Kenmerk : BRF.2015.0165.02
Betreft : Aanvulling op het saneringsplan Nieuwe Haven te Delft

Hierbij doen wij u een aanvulling op het saneringsplan (kenmerk: SAN.2013.0118.5, d.d. 23 mei 2016) toekomen. Door Omgevingsdienst Haaglanden is verzocht aanvullende gegevens aan te leveren (brief met kenmerk: ODH-2016-00058718, zaaknummer: 00454391, d.d. 13 juni 2016).

V105

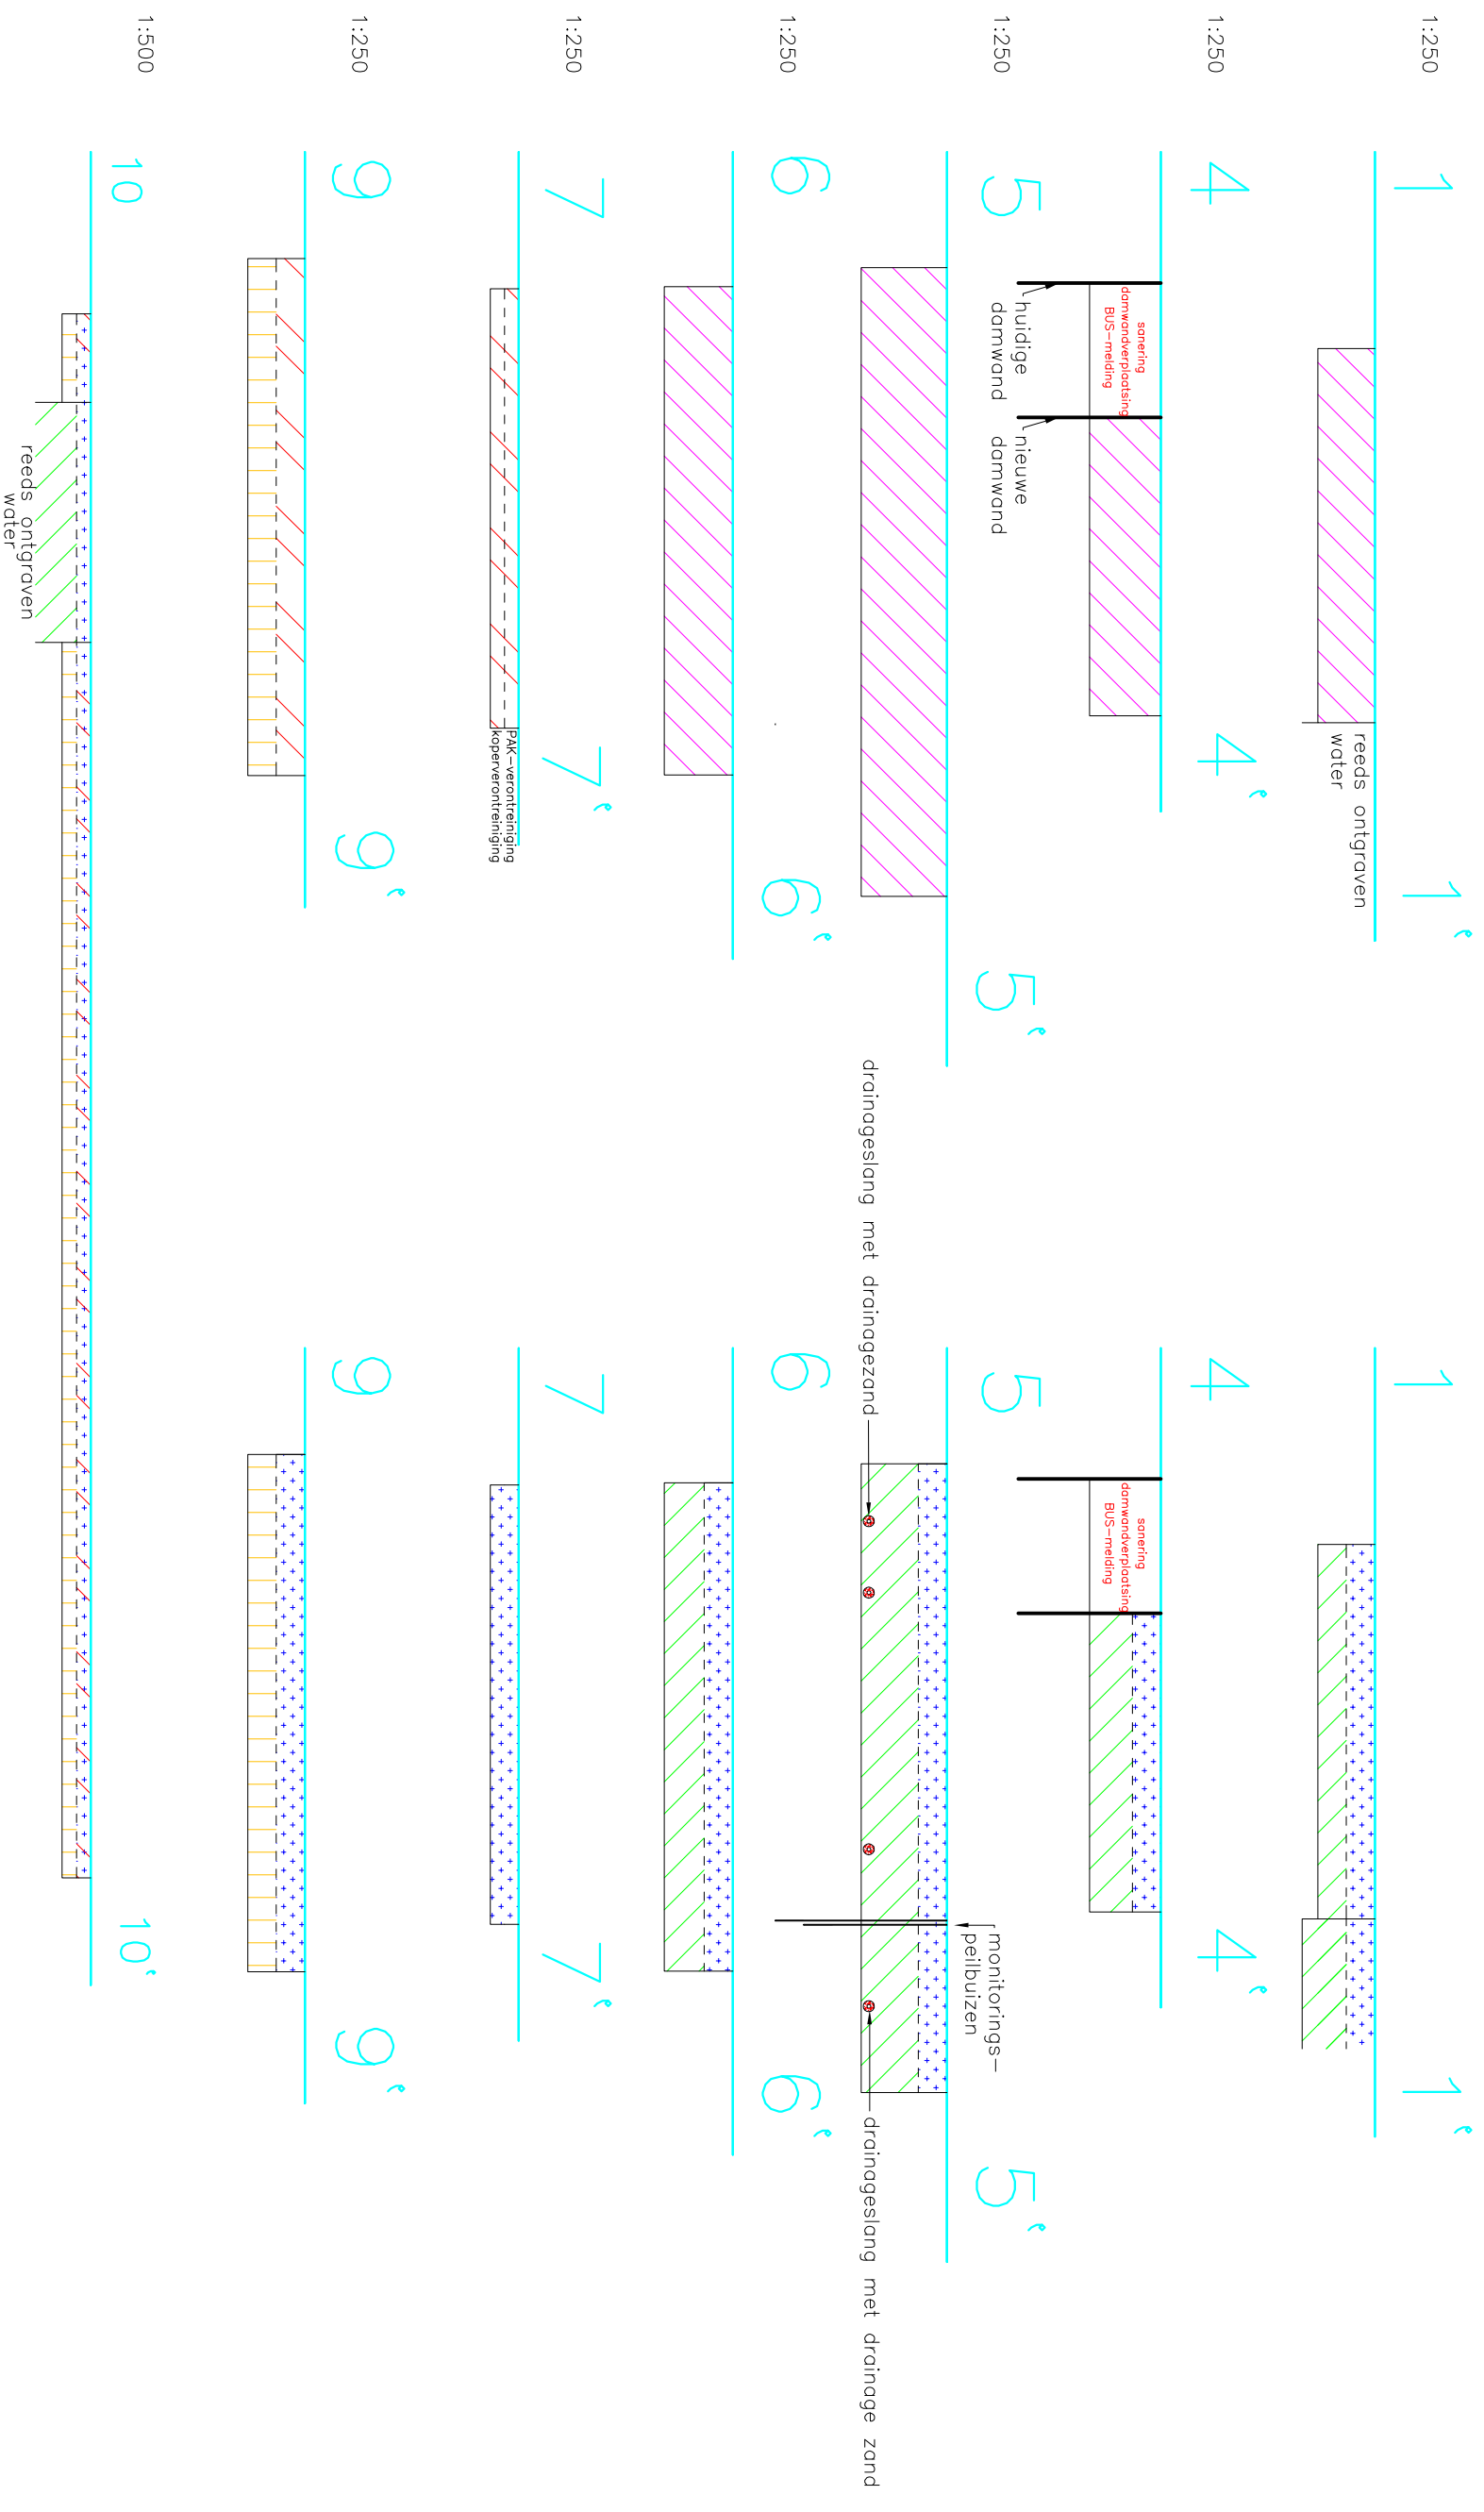
- 11. Tekening met positie monitoringspeilbuizen;
 - De monitoringspeilbuizen zijn weergegeven op de situatieschets. Zie bijlage, tekening 1 en 2.
- 12. Beschrijving hydrologische en technische voorzieningen incl. dimensionering en invloed op omgeving:

14. Ontgravingstekening en/of grondwateronttrekkingstekening incl. dwarsdoorsneden:

- De ontgravingsgrenzen en aan te leggen drainage met pompput (t.b.v. mogelijk onttrekking) zijn weergegeven op situatieschets. Zie bijlage, tekening 1 en 2.
